„Termomodernizacja budynku Szkoły Podstawowej Specjalnej nr 28 i dwóch internatów dla uczniów przy ul. Tęczowej 25, 26 w Gdańsku Sobieszewie w ramach projektu „G1-Kompleksowa modernizacja energetyczna budynków oświatowych oraz sportowych należących do Gminy Miasta Gdańska – w latach 2017-2020” - I/PNE/142/2019/MK.

Dyrekcja Rozbudowy Miasta Gdańska, działająca w imieniu Gminy Miasta Gdańska, na podstawie art. 38 ust. 4 w związku z art. 38 ust. 2 ustawy z dnia 29.01.2004 r. Prawo zamówień publicznych (tj. Dz. U. z 2018 r. poz. 1986), zwanej dalej ustawą Pzp dokonuje wyjaśnień treści SIWZ.

ZADANIE: G1 - KOMPLEKSOWA MODERNIZACJA ENERGETYCZNA BUDYNKÓW OŚWIATOWYCH ORAZ SPORTOWYCH NALEŻĄCYCH DO GMINY MIASTA GDAŃSKA - W LATACH 2017-2020 - V PACZKA ZADAŃ - CZĘŚĆ NR 1 ZAMÓWIENIA:
ZADANIE NR 2 "TERMOMODERNIZACJA W OBIEKTACH OŚWIATOWYCH W RAMACH ZIT - ZESPÓŁ SPECJALISTYCZNEGO KSZTAŁCENIA PODSTAWOWEGO I GIMNAZJALNEGO NR 1 (OBECNIE SZKOŁA PODSTAWOWA SPECJALNA NR 28) W GDAŃSKU, UL. TĘCZOWA 26.25"

RYSLINEK: RZUT PIWNICY - DUŻY INTERNAT

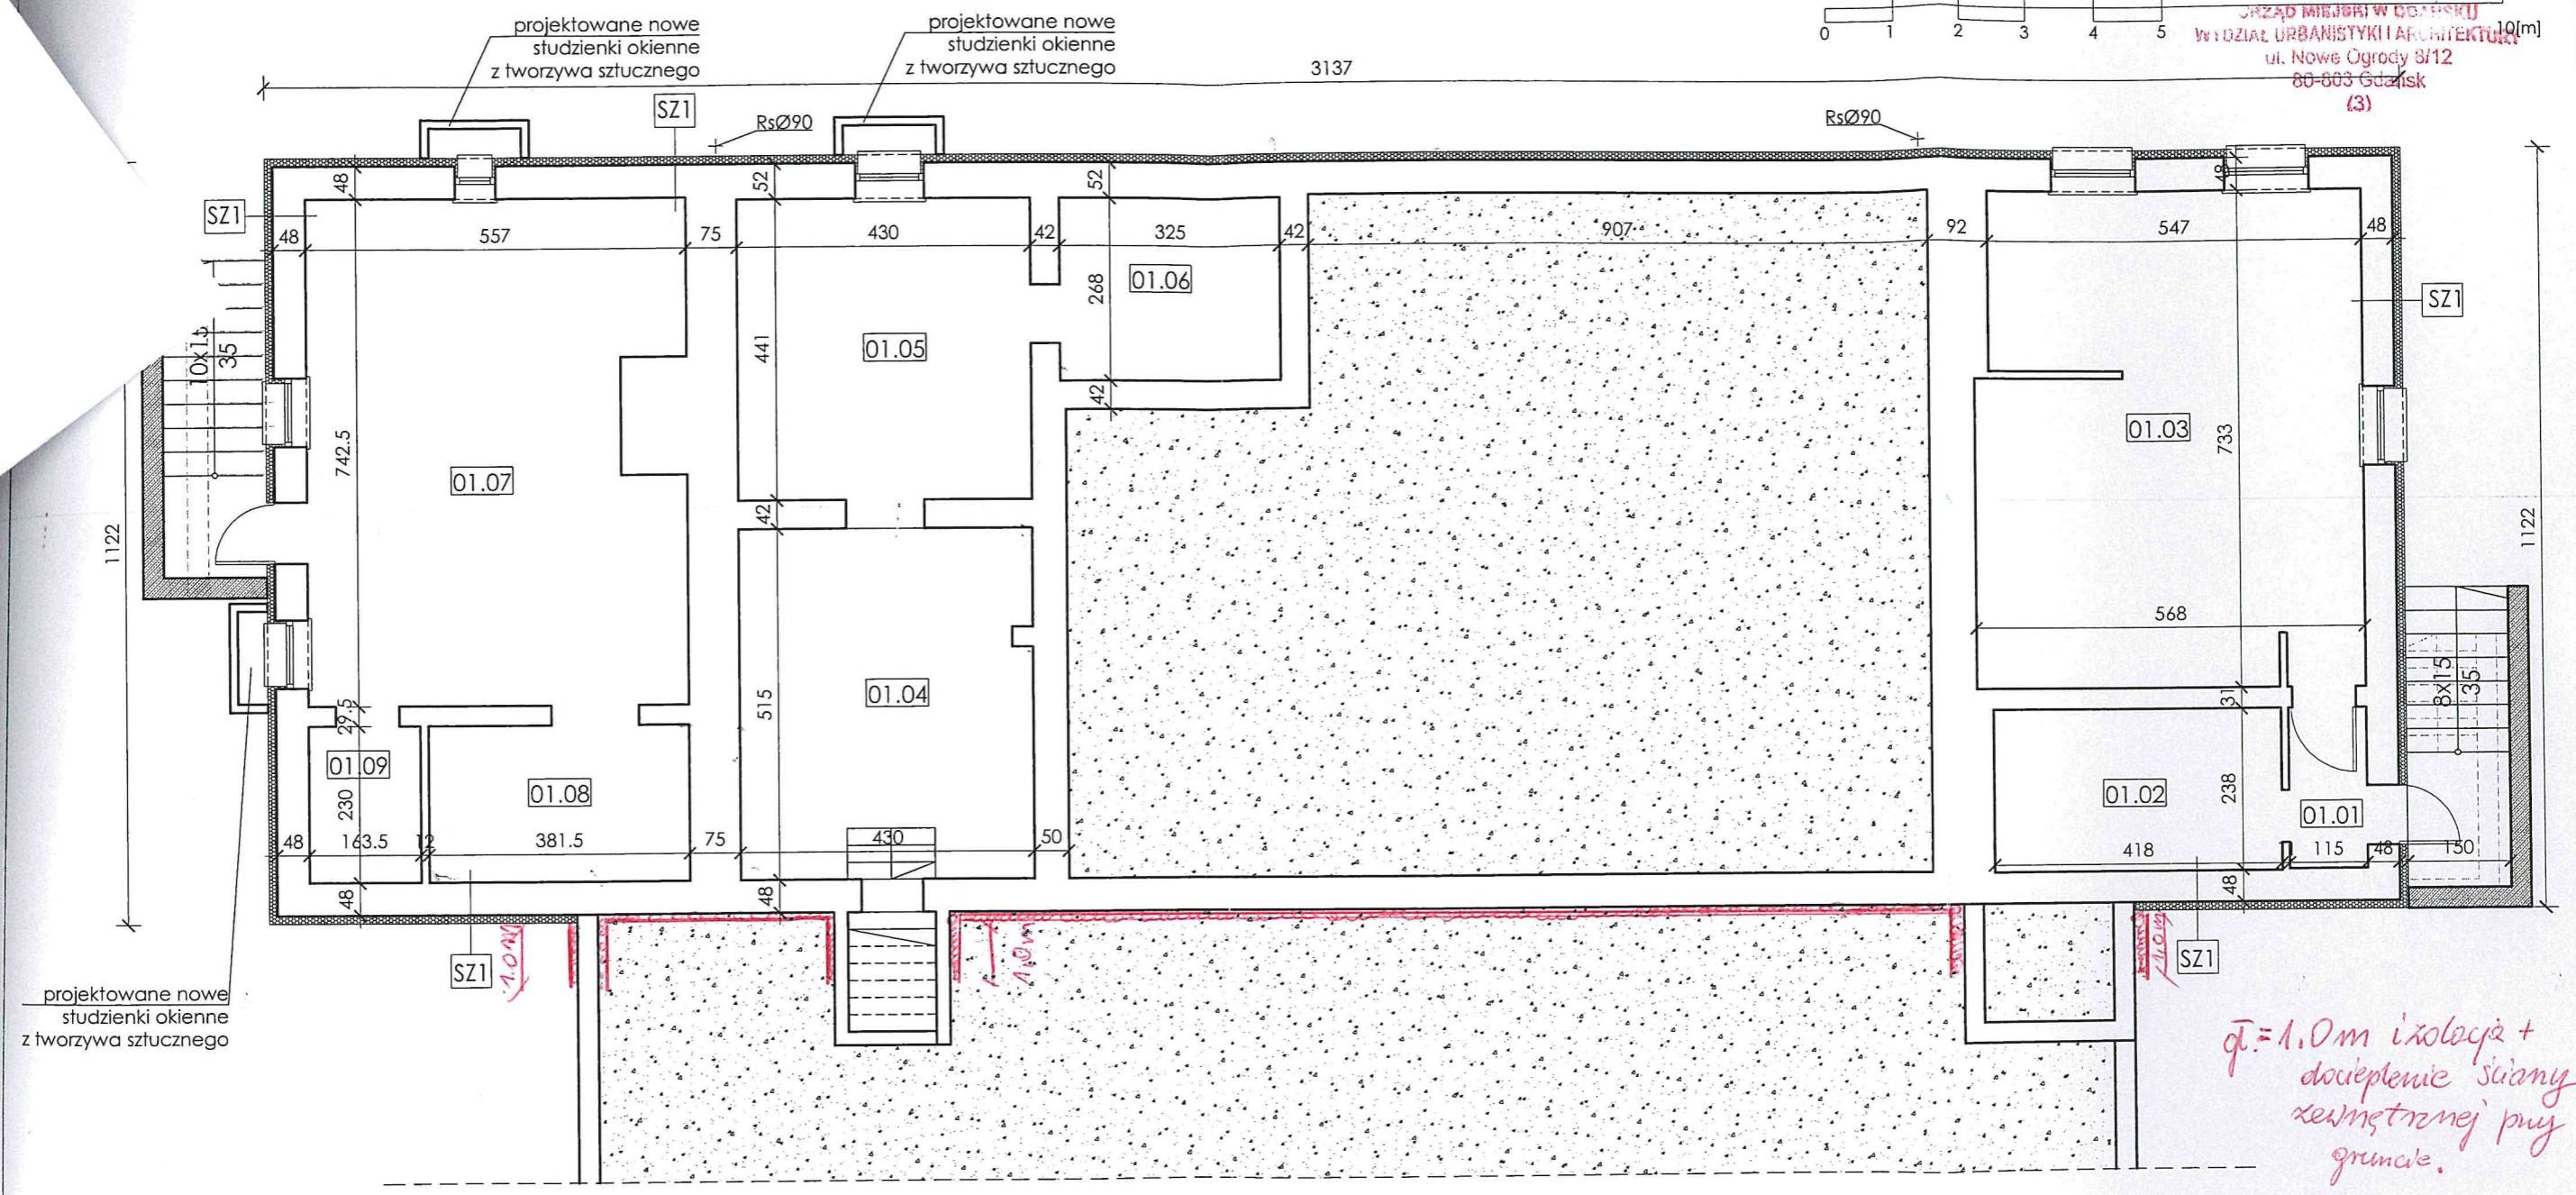
Prosimy o doprecyzowanie następującego zakresu prac w rejonie dużego internatu:

Czy w zakres prac wchodzi:

- Renowacja murków i słupków balustradowych tarasu z cegły klinkierowej
- Wymiana metalowych elementów balustrad tarasu
- Wymiana metalowych pochwytów i balustrad przy wejściach do budynku?

Tak, w/w zakres prac należy wykonać i uwzględnić w ofercie.

Dodatkowo Zamawiający przekazuje celem realizacji rysunek z oznaczeniem dodatkowego docieplenia i izolacji ściany zewnętrznej przy gruncie na styku budynku dużego internatu z tarasem. Docieplenie i izolację należy wykonać tak jak dla pozostałych ścian zewnętrznych przy gruncie budynku do głębokości 1m.

- 1) Rysunek z oznaczeniem dodatkowego docieplenia i izolacji ściany zewnętrznej przy tarasie budynku dużego internatu.
